# Rapport d'expertise :

## Avis technique sur les travaux de confortement réalisés sur la commune de Tressan suite aux fortes pluies de septembre 2014

BRGM/RP-66147-FR  
Août 2016

Demandeur : DDTM de l'Hérault

illustration 4 – Site 1, constat des désordres

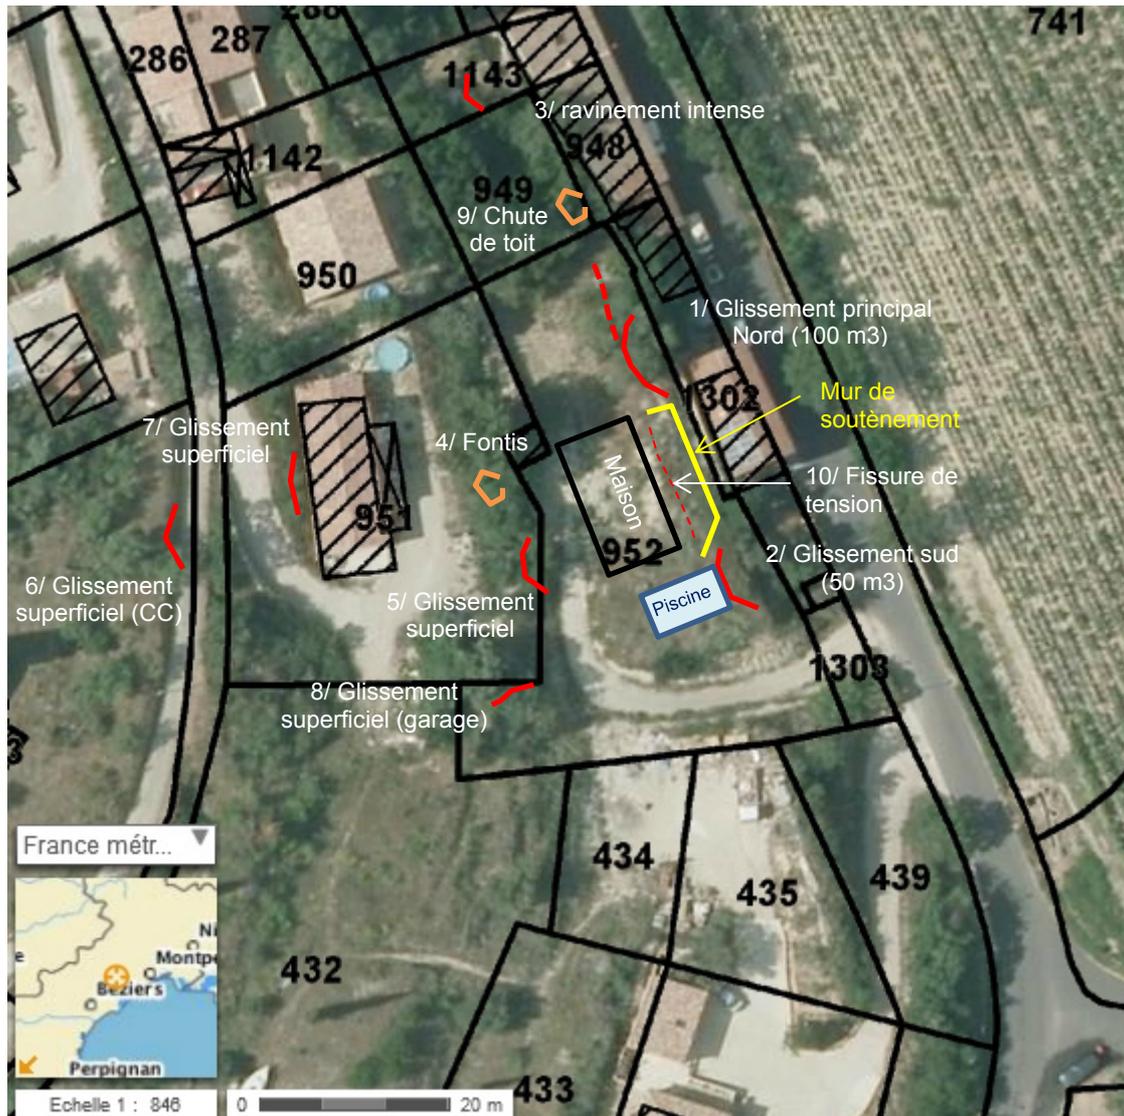
**Constat.** Plusieurs glissements de terrain affectent les parcelles A952, A1302 et dans une moindre mesure A951 (illustration 4). Ces parcelles bâties se situent sur un versant de forte pente (environ 25°), avec des ressauts verticaux liés aux terrasses d'habitations et marqués par la présence de marnes miocènes et de dépôts colluvionnés à dominante argileuse. Deux glissements principaux sont repérés de part et d'autre de l'habitation de la parcelle A1302. Les volumes sont estimés respectivement d'environ 100 m<sup>3</sup> au nord et 50 m<sup>3</sup> au sud, avec des zones d'arrachement situées environ 8 m en contre-haut de la route communale.

- Glissement nord (1) : deux murs de soutènement maçonnés anciens ont été détruits et la cour de l'habitation a été comblée. Une extension du glissement est notée vers le nord.
- Glissement sud (2) : la route en contrebas a été partiellement recouverte par le glissement qui a évolué rapidement en coulée. Les structures annexes de la piscine (coque moulée) situées en limite de glissement ont été affectées. La piscine, partiellement vidée, est située en limite de glissement.

- Glissement de talus (8) le long du garage de la parcelle A952 (< 10 m<sup>3</sup>) ;
- Glissement en amont immédiat (5) de l'habitation de la parcelle A952 (<10 m<sup>3</sup>) ;
- Glissement de talus (7) à l'arrière de l'habitation de la parcelle A951 (< 5m<sup>3</sup>) ;
- Glissement de talus (6) du chemin communal en amont de la parcelle A951 (< 5 m<sup>3</sup>) ;
- Effondrement de cavité souterraine (fontis) évolutif (4) à l'arrière immédiat du muret de la parcelle A293 (diamètre env. 2 m, profondeur env. 3 m) ;
- Chute en toit (9) au niveau de la cave de l'habitation de la parcelle A948 (plusieurs blocs marno-gréseux friables, dont 1 d'environ 30-40 litres) ;
- Affaissement partiel du remblai à l'arrière du mur de soutènement surplombant l'habitation de la parcelle A1302.

**Risque résiduel.** Le risque résiduel général est lié à une régression des glissements observés. A cet égard, les fissures de traction observées en amont du glissement nord sont préoccupantes et laissent présumer d'une rupture imminente ou à très court terme. Le volume concerné est estimé équivalent à la masse glissée contigüe. Au niveau du glissement sud, une régression du glissement est également attendue, par écaillage (surface de rupture très redressée dans la partie

haute du versant), et plutôt par volumes limités à quelques mètres cubes. La fissure de tension (10) au niveau du mur de soutènement amont correspond vraisemblablement à un tassement du remblai.

**Recommandations.** Suite à la visite, des recommandations d'urgence ont été formulées en mairie et transmises oralement aux propriétaires concernés (cf. mail reporté en annexe). Sur la base de ces mesures, des arrêtés de péril ont été rédigés le jour même de la visite et stipulés aux personnes concernées.

- De réaliser l'élagage des arbres dans les talus glissés et dans les zones amont immédiates à la rupture (afin de limiter les dommages et l'effet néfaste du levier engendré),
- De protéger les fissures observées au niveau du glissement nord par mise en œuvre d'un polyane au niveau de la zone de régression identifiée. La protection des parements glissés, dans l'attente des travaux de sécurisation est également conseillée (après nettoyage),
- De mettre en place un suivi préventif au niveau des ouvrages (mur de soutènement à l'arrière de l'habitation de la parcelle A1302 ainsi que ceux du garage et de l'habitation A948), a minima témoin de ciment ou mieux jauges de déplacement.

A plus long terme les travaux de sécurisation de la zone comprendront nécessairement la réfection d'ouvrages de soutènement adaptés (mur BA, mur poids type gabions ou mur ancré – paroi clouée le cas échéant) et dimensionnés dans les règles de l'art. A cet égard, et compte-tenu du sinistre et de l'interaction potentielle entre les ouvrages, leur conception s'appuiera nécessairement sur une étude de sol (mission géotechnique G5+G2 au sens de la norme NF-94500). Cette étude fournira également tous les éléments de gestion des eaux de ruissellement et d'infiltration sur le site, et ce à l'échelle de l'ensemble des parcelles concernées. »
